榕发·瀚棠项目

——拟变更方案

总平面图

10#、M1# 楼局部北立面图

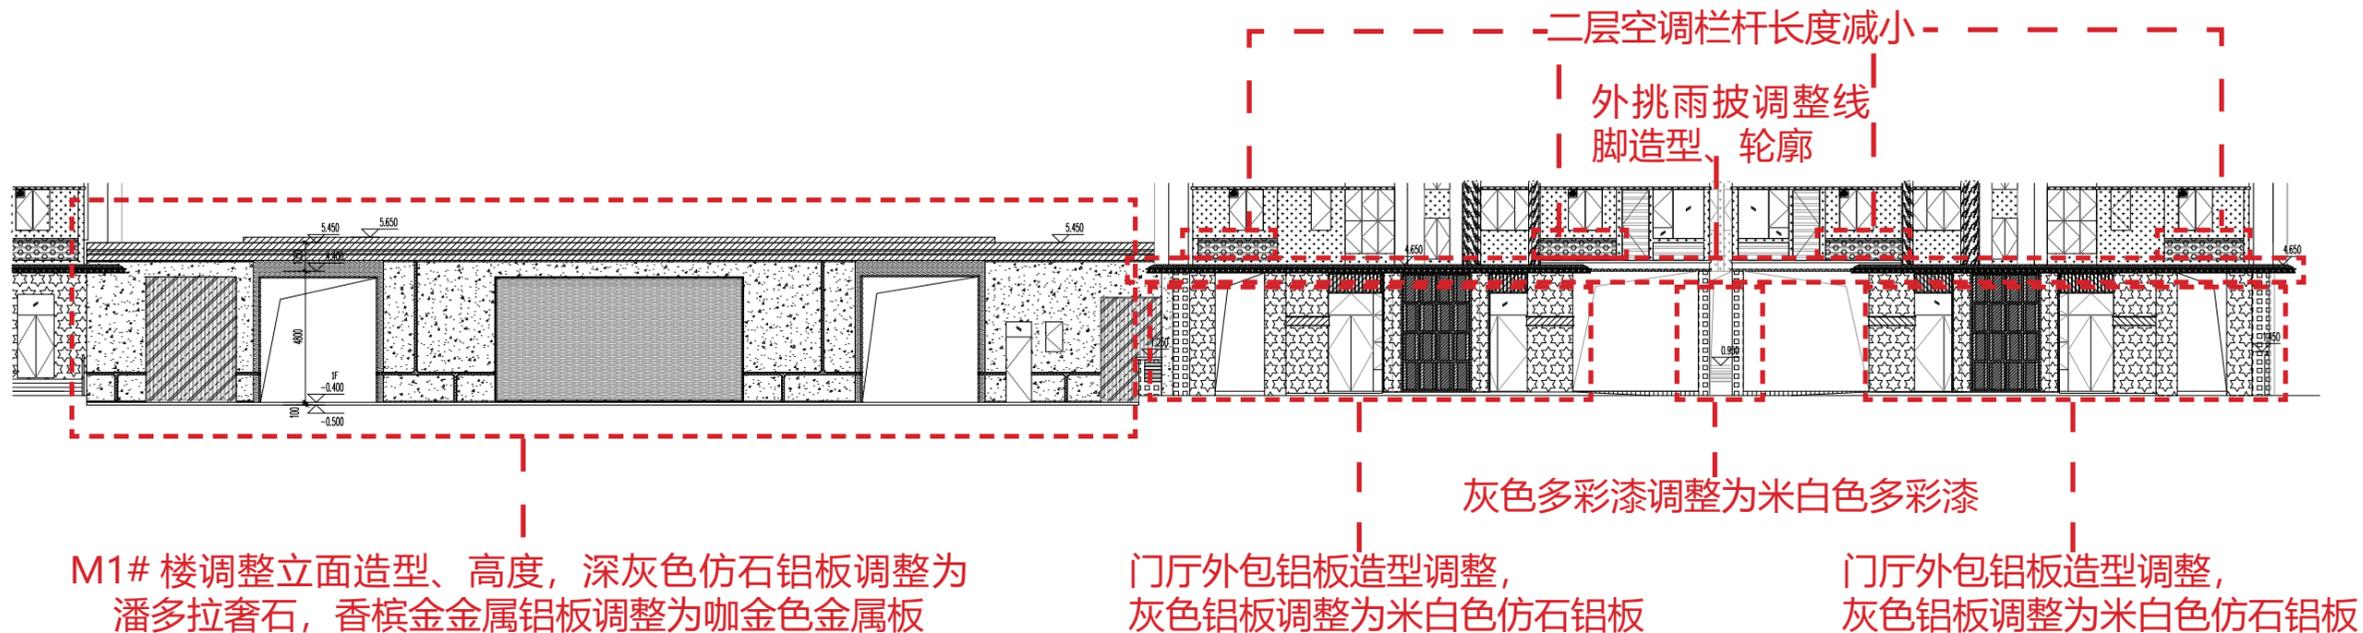
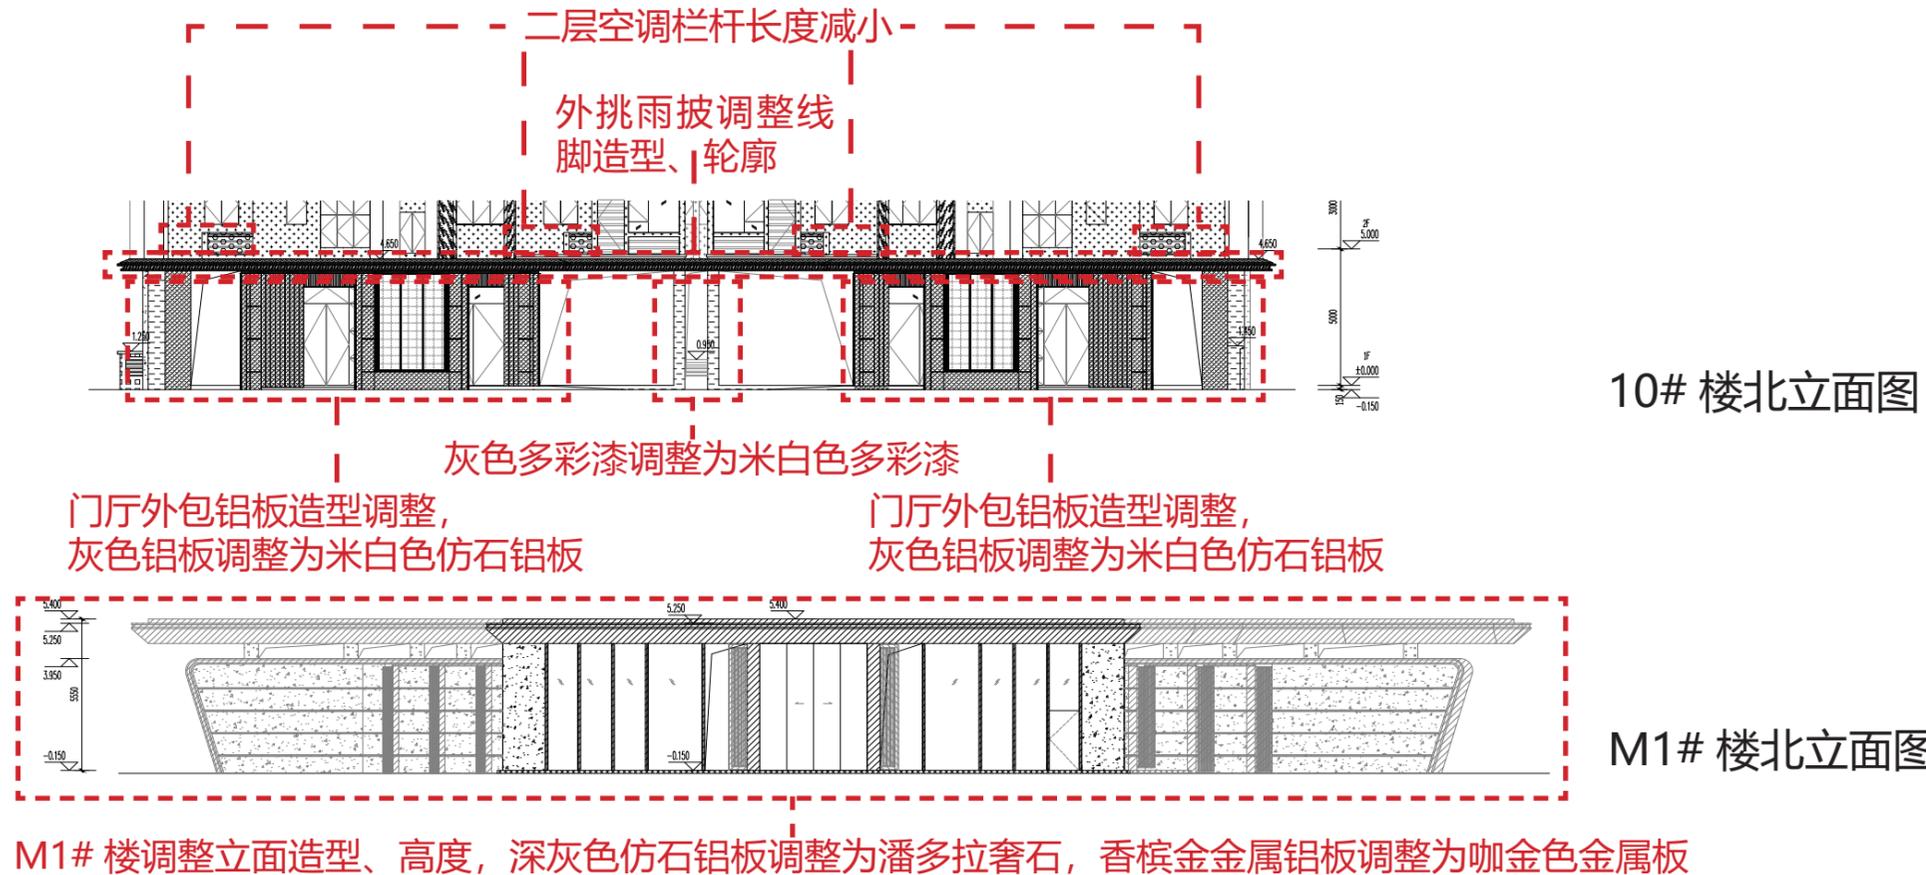
M1# 楼调整立面造型、高度，深灰色仿石铝板调整为潘多拉奢石，香槟金金属铝板调整为咖金色金属板

一层平面图

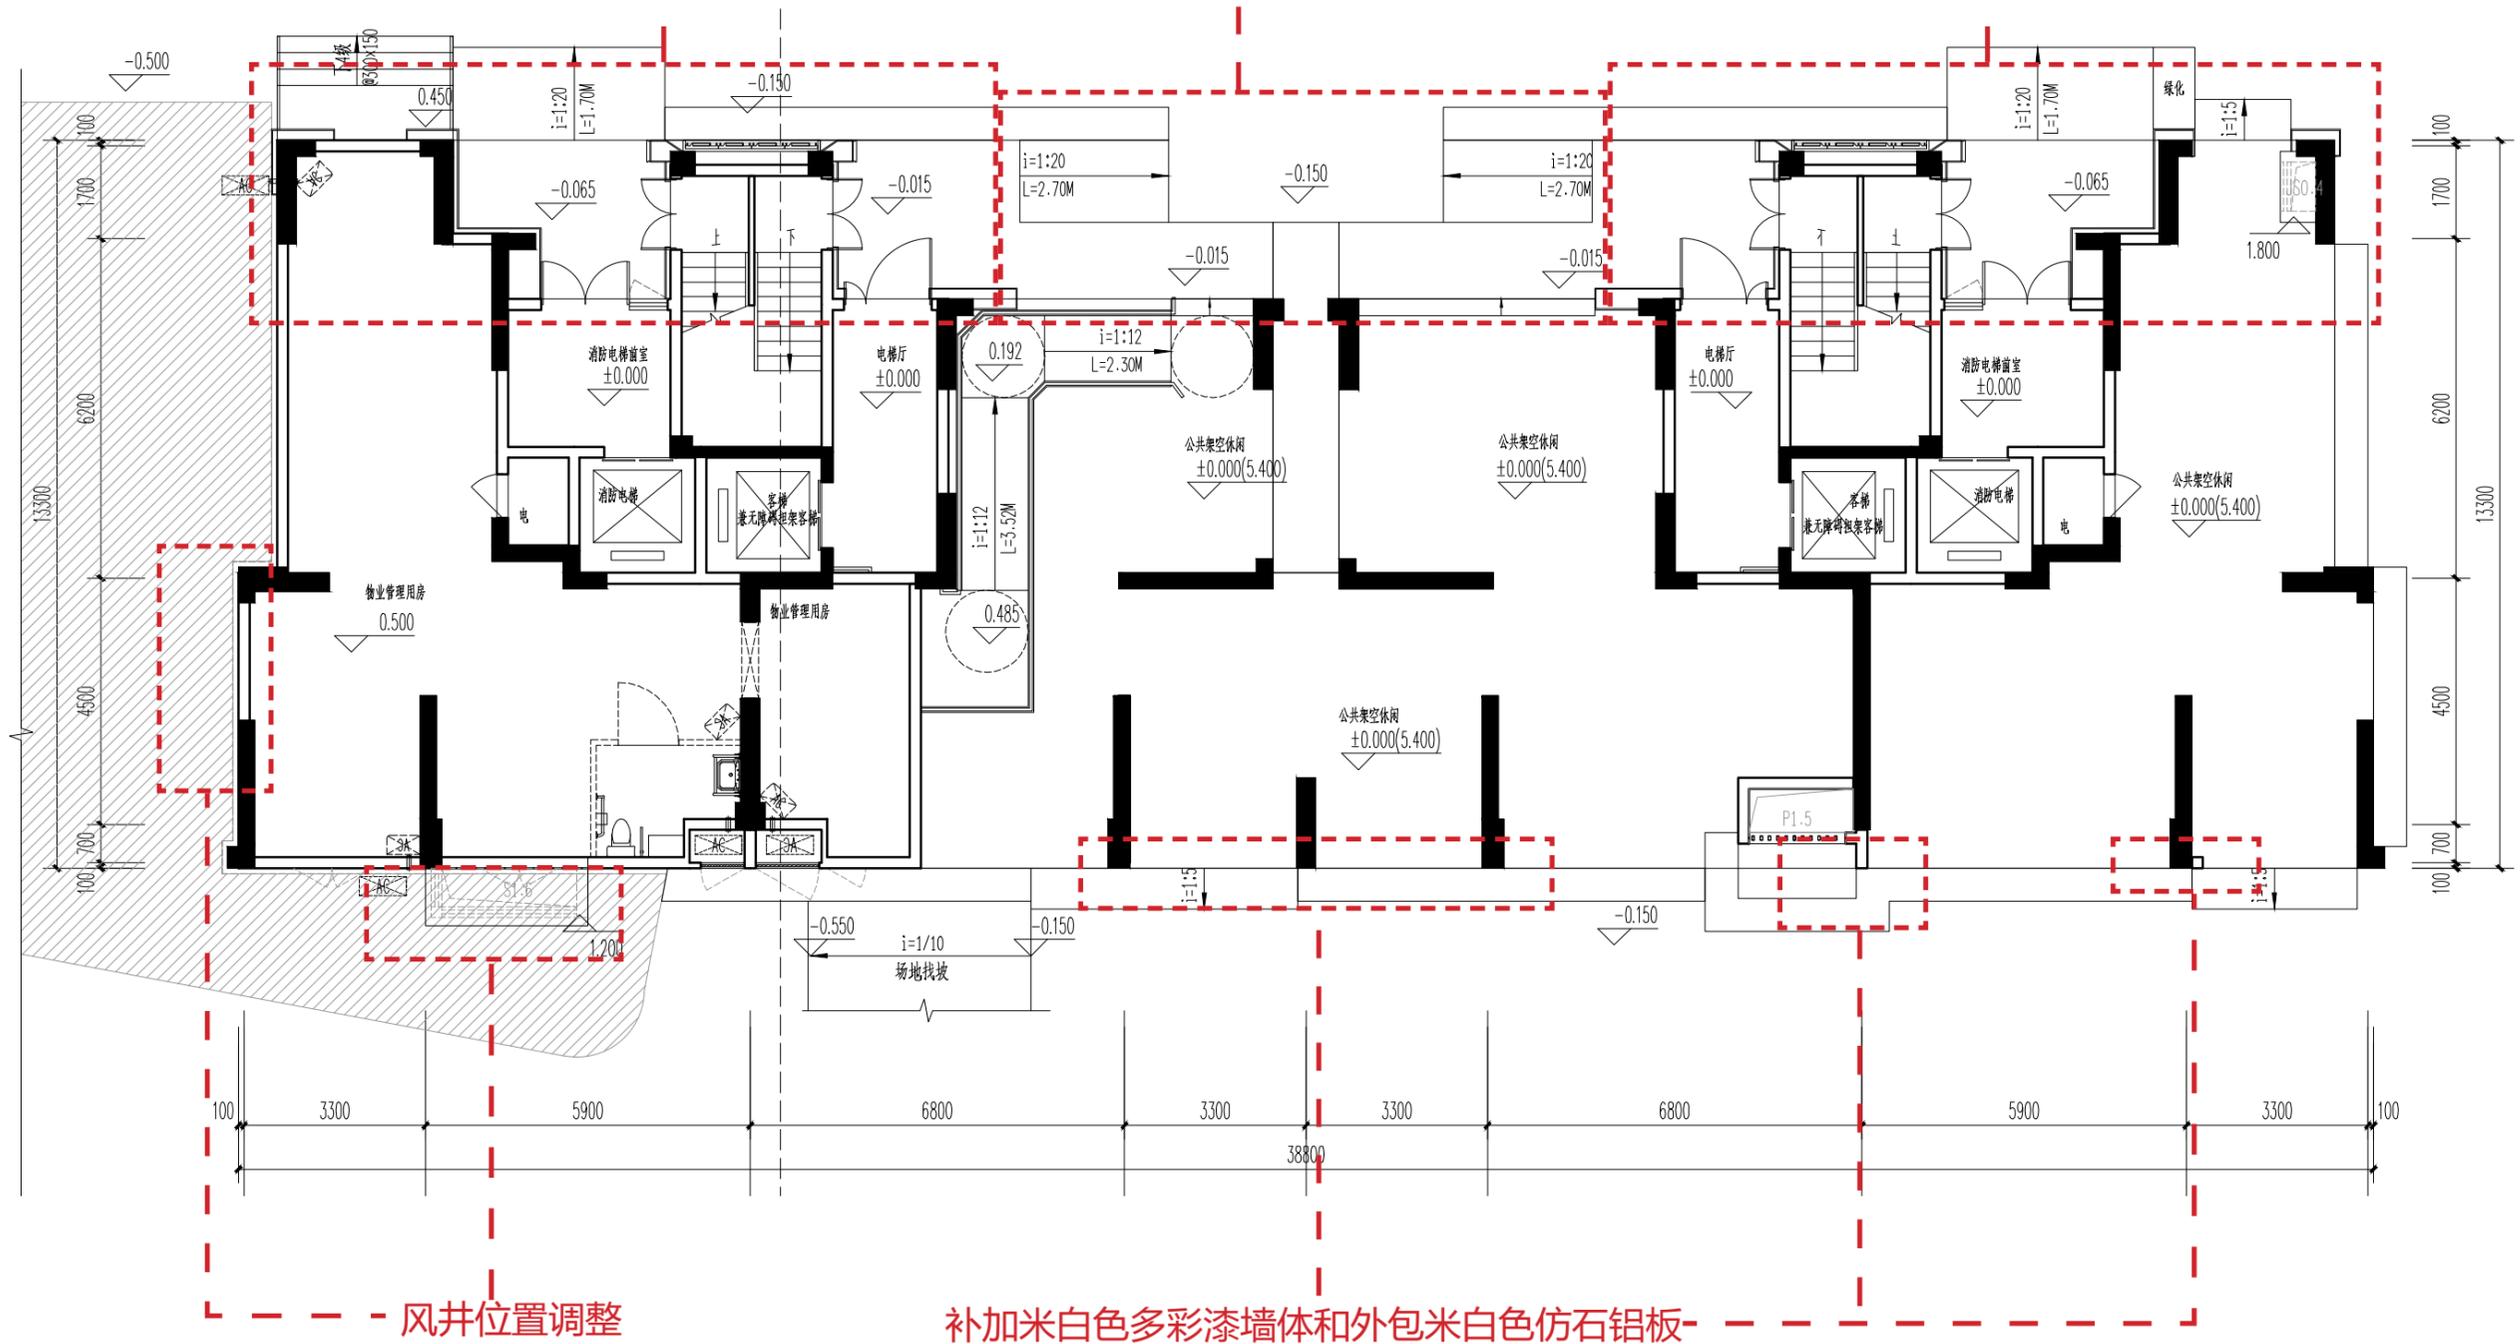
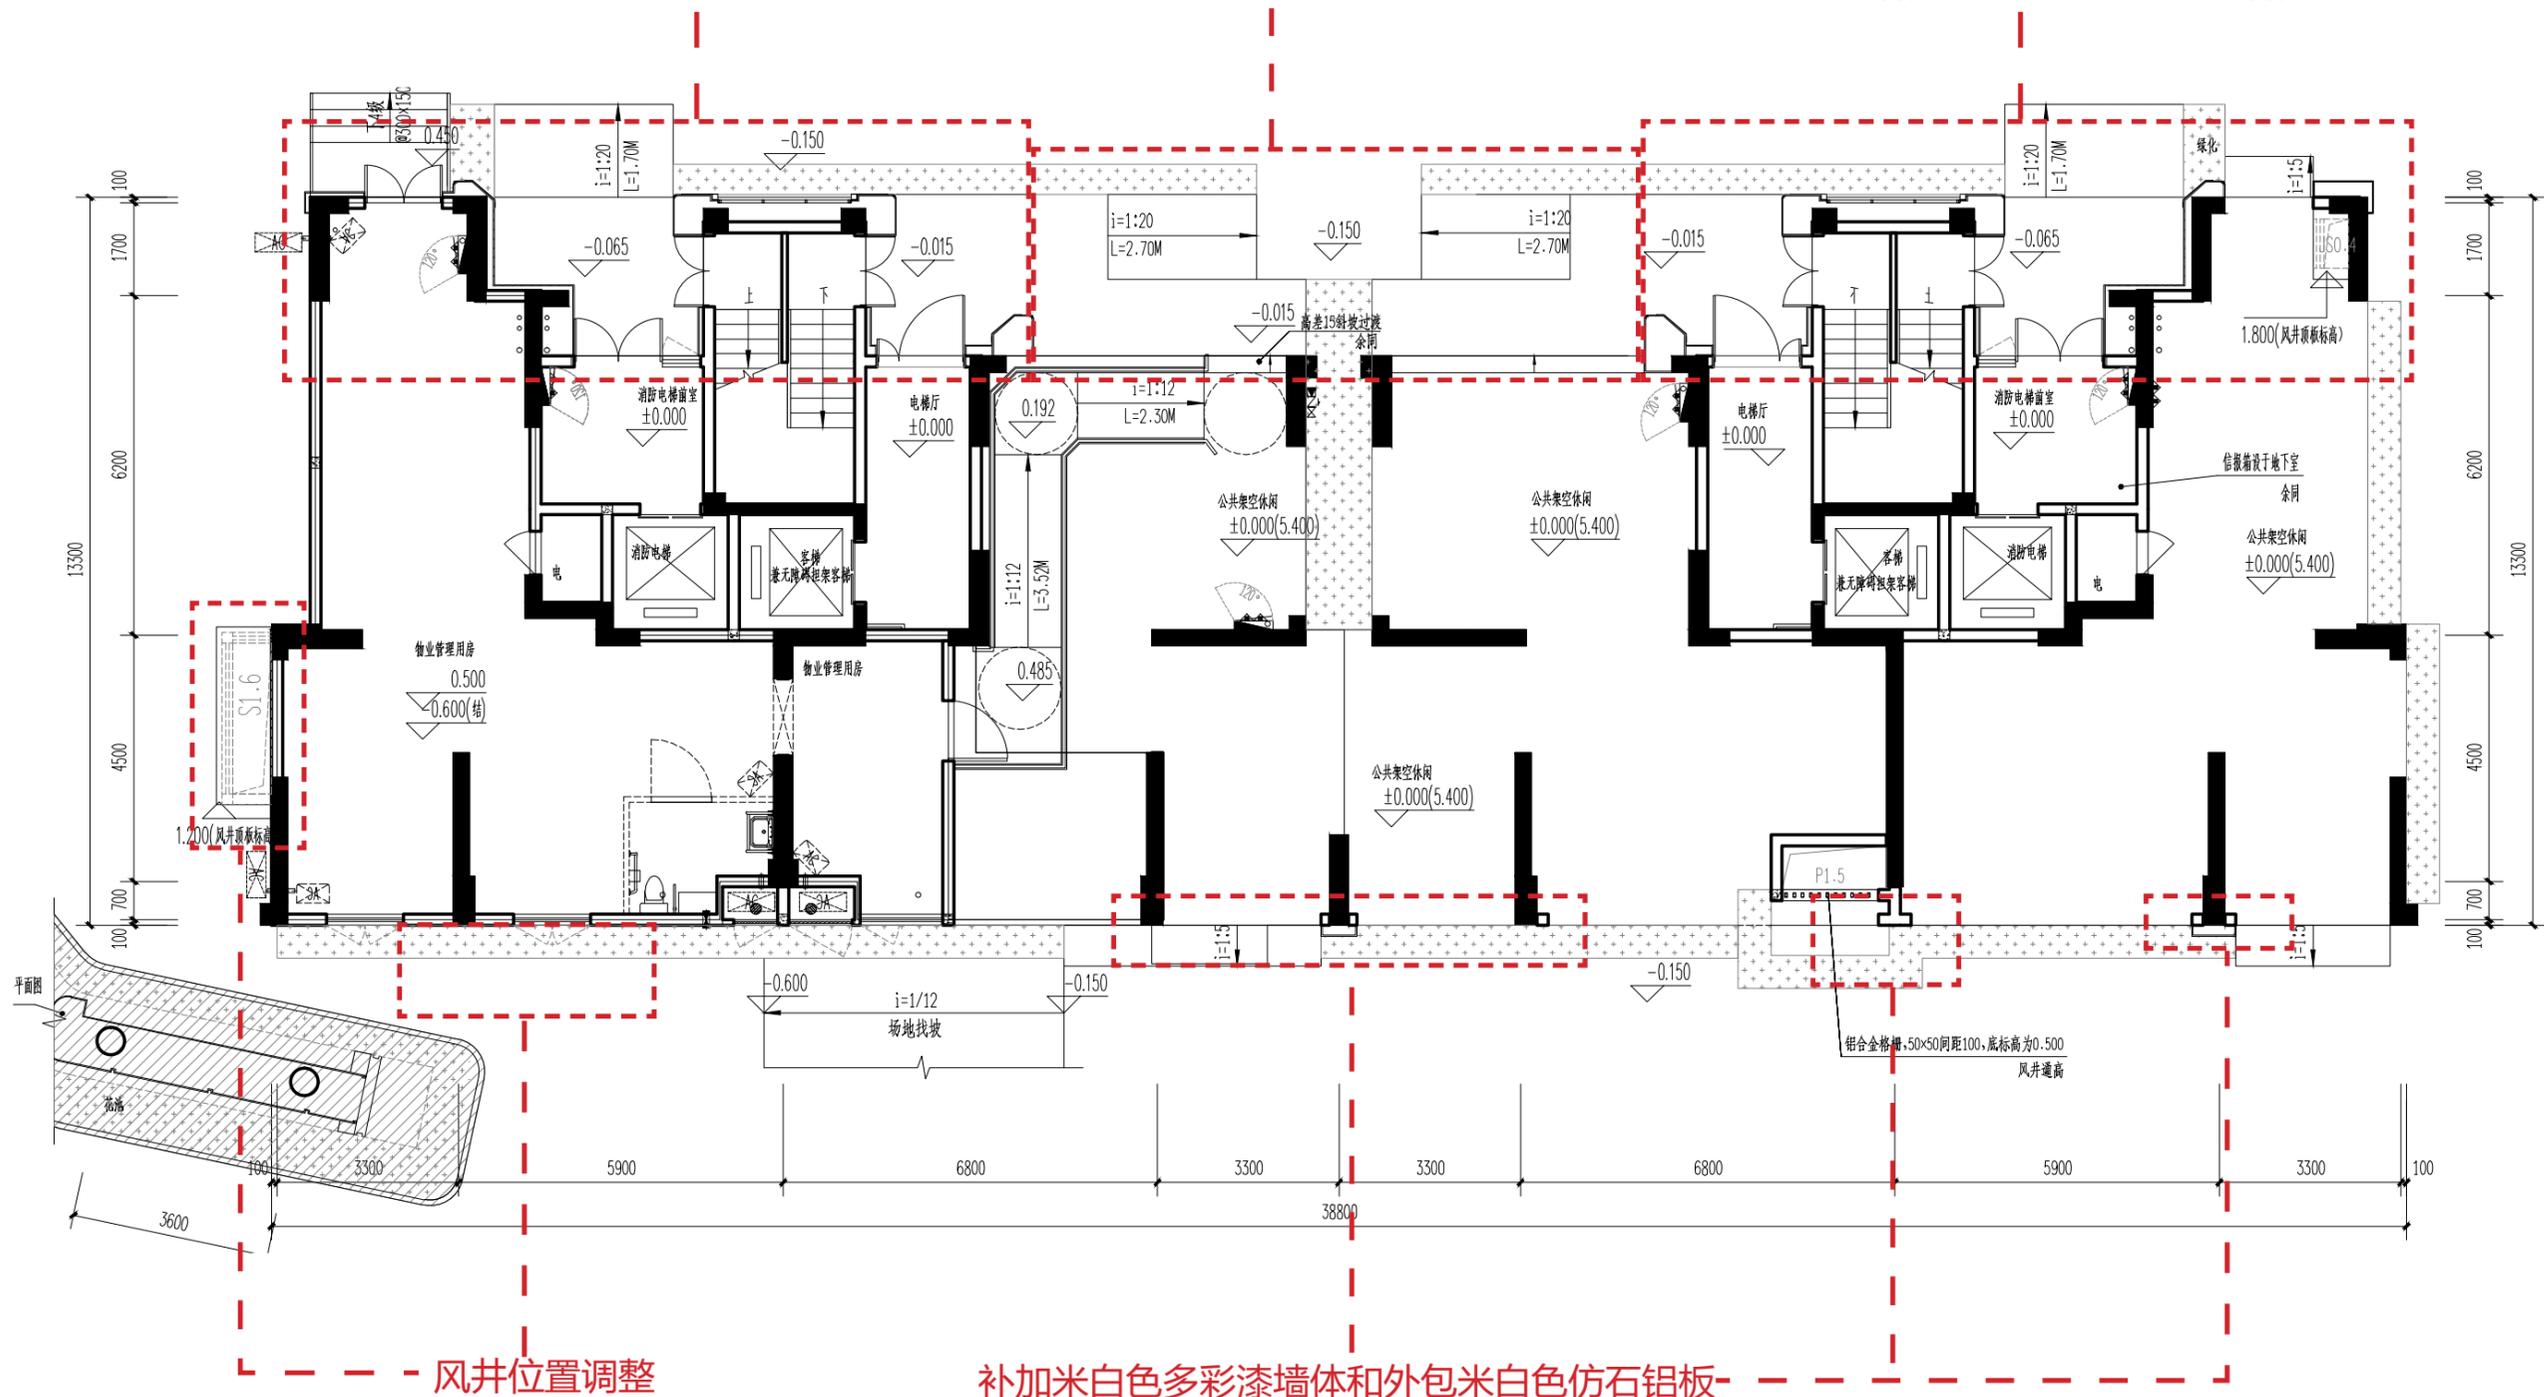
门厅外包铝板造型调整，
灰色铝板调整为米白色仿石铝板

调整坡道

风井位置调整

补加米白色多彩漆墙体和外包米白色仿石铝板

建筑基底面积由 451.55m² 调整为 455.90m²。
